Schemat zamiany modeli sterowników STAG 400.4 DPI

Diagram of STAG 400.4 DPI models exchange

STAG 400.4 DPI model B3/B4 ULTIMUS

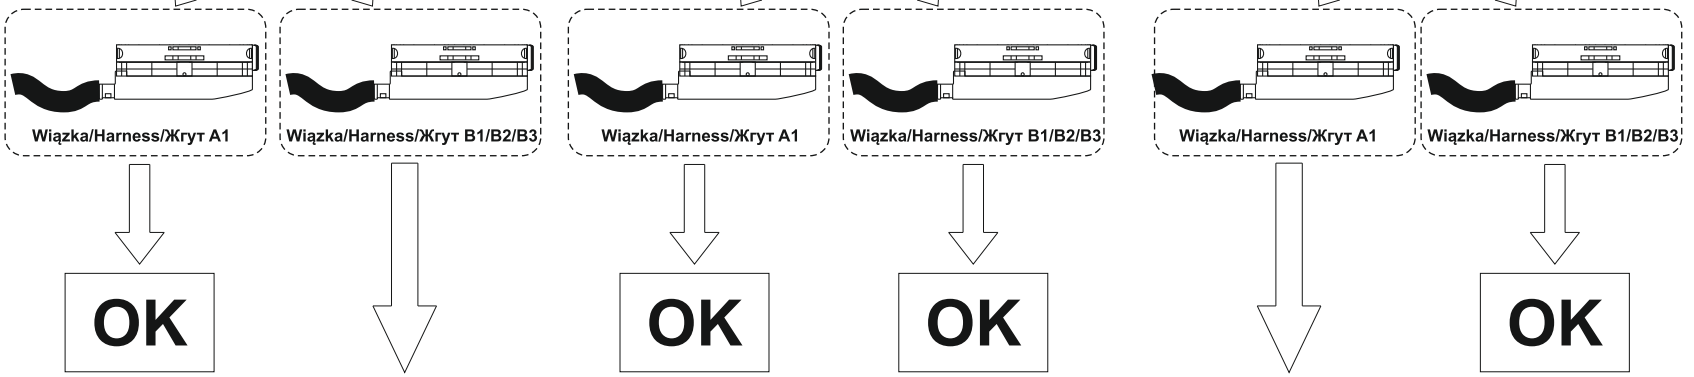
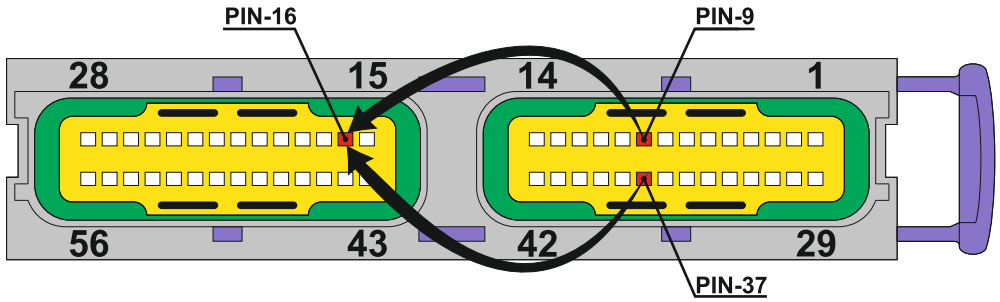
It is necessary to make changes in harness in the case of connecting controller STAG 400.4 DPI model B3/B4 ULTIMUS to the harness dedicated to controller STAG 400.4 DPI model A1. In this situation, connect the GND of the battery to PIN 38.

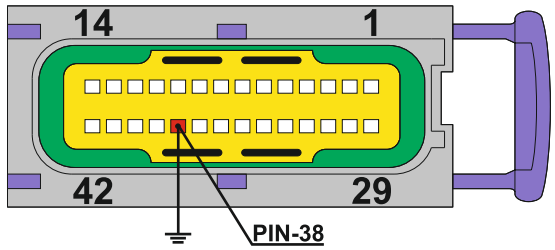
It is necessary to make changes in harness in the case of connecting controller STAG 400.4 DPI model A1 to the harness dedicated to controller STAG 400.4 DPI model B1/B2/B3. In this situation wires from harness staffed in pins numbers 9 and 37 should be taken out and connected with wire staffed in pin number 16.
